改善箇所説明図

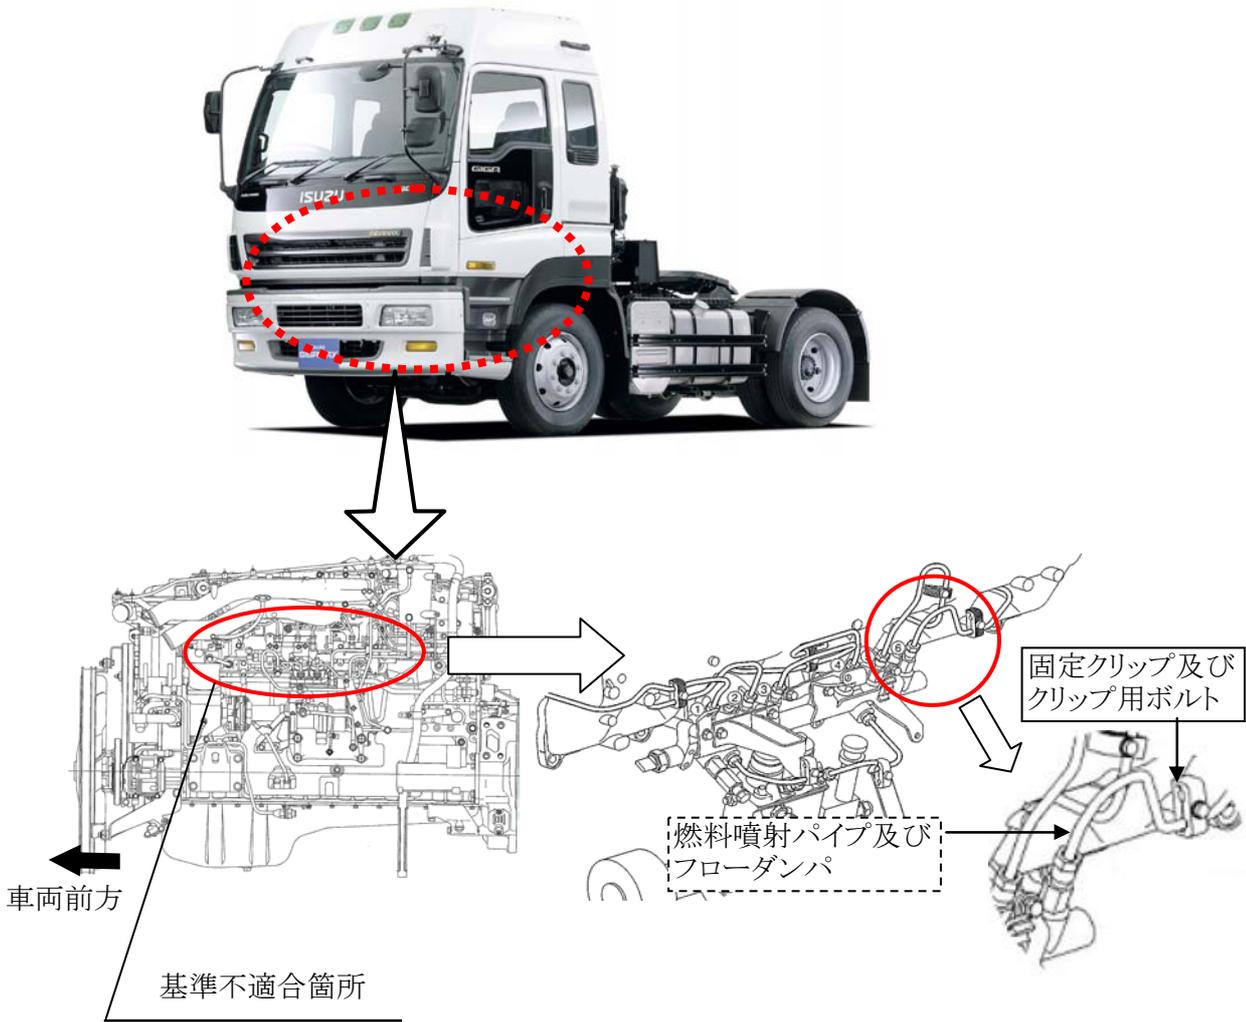
燃料噴射パイプの固定クリップの構造が不適切なため、エンジン振動等により当該クリップが外れるものがある。そのため、そのまま使用を続けると、燃料噴射パイプまたはフローダンパ（流量を制御する部品）が折損し、燃料が漏れるおそれがある。

改善の内容: 全車両、固定クリップ及びクリップ用ボルトを対策品に交換する。また、固定クリップが緩んでいる場合はパイプ、フローダンパを新品と交換する。

識別：燃料噴射パイプの固定クリップに白色ペイントを塗布する。
